## DÉLIBÉRATION n°2024-37

### Délibération de la Commission de régulation de l'énergie du 15 février 2024 portant avis sur le projet de cahier des charges relatif à la procédure de mise en concurrence avec dialogue concurrentiel n°1/2022 portant sur deux installations éoliennes flottantes de production d'électricité en mer Méditerranée

Par courrier du 8 décembre 2023, la CRE a été saisie par le ministre chargé de l'énergie, en application de l'article R. 311-25-13 du code de l'énergie, du projet de cahier des charges établi à l'issue du dialogue concurrentiel portant sur deux installations éoliennes flottantes de production d'électricité en mer Méditerranée.

Figure 1 - estimation du calendrier en considérant le raccordement sur le chemin critique

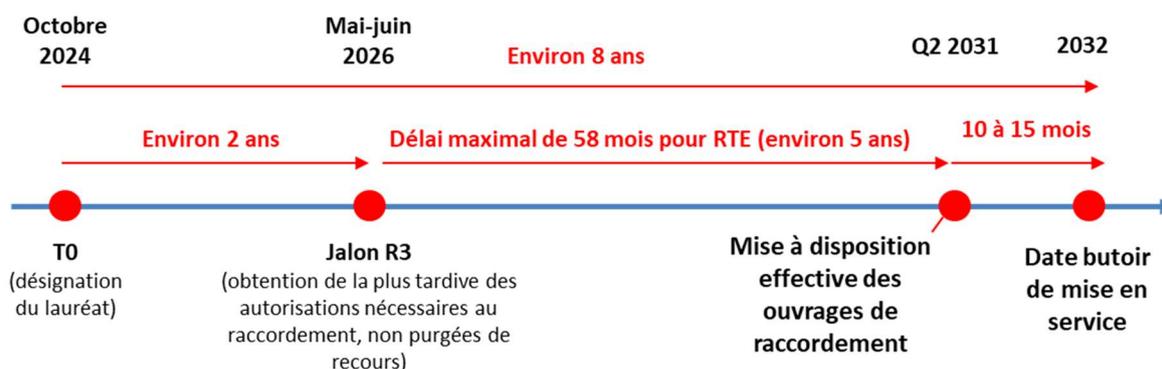
La CRE prend acte du décalage, par rapport à la procédure AO5, de la date butoir de mise en service par rapport à la date de mise à disposition effective des ouvrages de raccordement. Finalement, la date butoir de mise en service arriverait environ 18 mois plus tard par rapport à la procédure AO5 (autour de décembre 2030 pour la procédure AO5), ce qui s'explique notamment par un décalage dans l'obtention des autorisations pour le raccordement, prévue en mai-juin 2026 pour la procédure AO6 contre juillet 2025 pour la procédure AO5.
